znak sprawy: BZP-3942-22/2020

## WYJAŚNIENIA TREŚCI SPECYFIKACJI ISTOTNYCH WARUNKÓW ZAMÓWIENIA

Działając na podstawie art. 38 ust. 2 ustawy z dnia z dnia 29 stycznia 2004 r. Prawo zamówień publicznych (t.j. Dz.U. z 2019 r., poz. 1843 z późniejszymi zmianami) zwanej dalej „ustawą” informuję, iż wpłynęły zapytania dotyczące Specyfikacji Istotnych Warunków Zamówienia w postępowaniu o udzielenie zamówienia publicznego na: **Docieplenie ścian zewnętrznych, połączeń dachowych, wymiana pokrycia dachowego, wykonanie instalacji fotowoltaicznej, wymiana i renowacja stolarki wraz z robotami towarzyszącymi**, które stanowią część robót realizowanych w ramach inwestycji polegającej na głębokiej termomodernizacji budynku Akademii Sztuk Pięknych w Krakowie przy ul. Karmelickiej 16 objętych projektem „**Kompleksowa termomodernizacja budynku Akademii Sztuk Pięknych im. Jana Matejki w Krakowie - pl. Matejki 13, ul. Smoleńsk 9, ul. Karmelicka 16**” – umowa o dofinansowanie nr POIS.01.03.01-00-0031/16-00 – znak sprawy BZP-3942-22/2020.

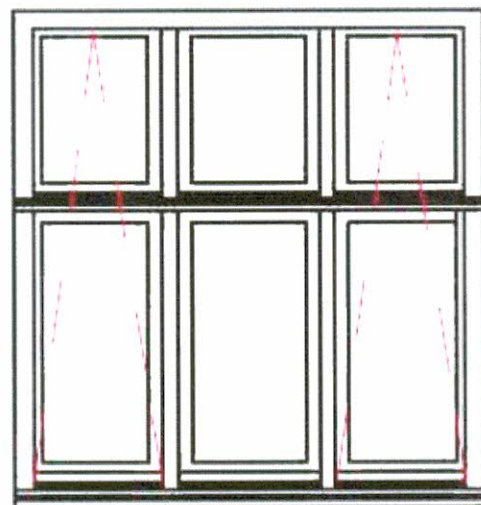
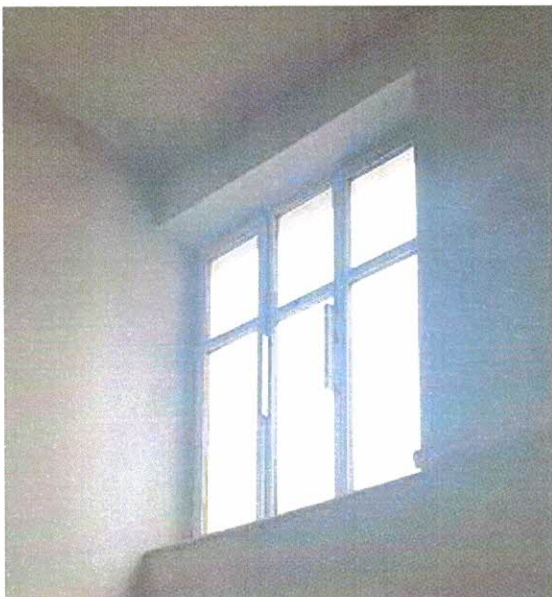
*Prosimy o wyjaśnienia zapisu okno 020 (okno rozwieralne automatycznie) czy to ma być okno napowietrzające ?*

Tak, jest to okno oddymiające na klatce schodowej. Jego stan obecny pokazany na zdjęciu a projektowany sposób otwierania – na rysunku.
